Parecer nº 105/IEF/NAR ARINOS/2025

PROCESSO Nº 2100.01.0043139/2024-26

PARECER ÚNICO

O objetivo deste parecer é avaliar requerimento para supressão de cobertura vegetal nativa (corretiva) em 0,5531 hectares, intervenção com supressão de cobertura vegetal nativa em áreas de preservação permanente (corretiva) em 3,9940 hectares e alteração da localização da RL dentro do próprio imóvel rural que contem a RL de origem em 9,3327 hectares, para barragem de irrigação e estradas, no empreendimento Fazenda Agrícola A.M.C, Camisa, Cambará e Anchieta, localizado nos municípios de Unaí/MG e Bonfinópolis de Minas/MG.

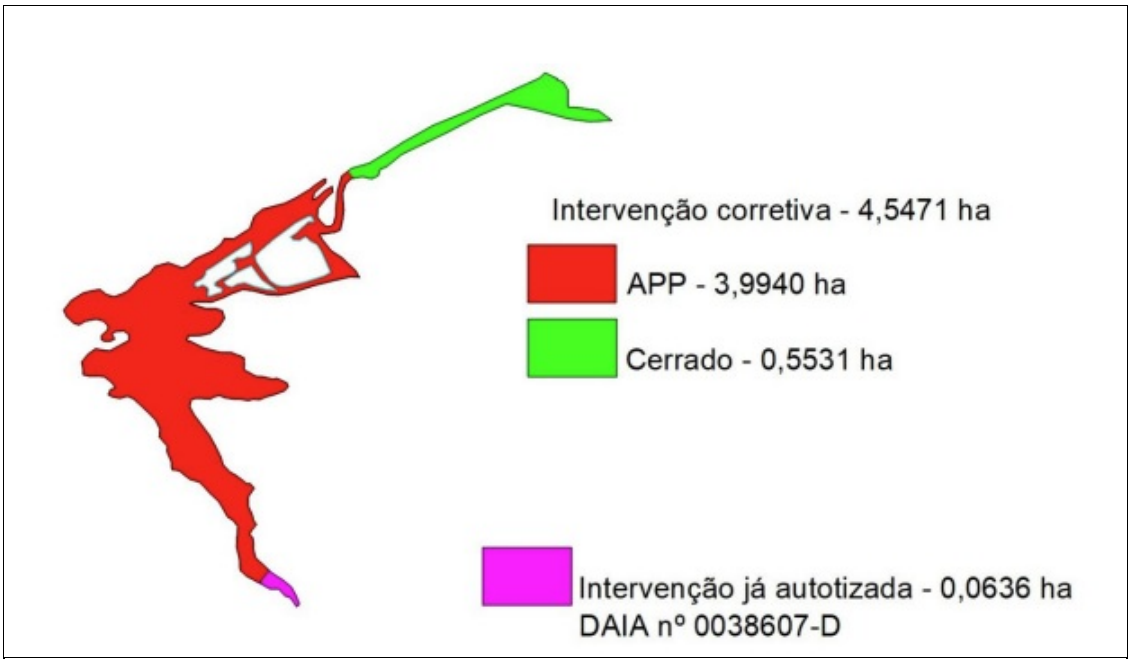
O barramento possui uma área de inundação de 1,8402 hectares no córrego Riacho. O empreendimento existe a DAIA n° 0038607-D processo n° 07040000088/19, para a construção do barramento, porém a execução da obra foi realizado em local diferente a autorizada. A intervenção ocorreu em uma área total de 4,5471 ha para a construção do barramento com área inundada de 1,8402 ha e com acréscimo de 2,7069 ha para a construção das estradas de acesso e do maciço do barramento as margens do Córrego Riachão nas coordenadas Lat. S16° 22' 33,3" e Long. W46° 31' 48,6". A intervenção total de 4,5471 ha ocorreu em 0,5531 ha de cerrado (Reserva Legal) e 3,9940 ha em área de APP, onde foi lavrado o auto de infração nº97328/2025, pelas intervenções sem autorização.
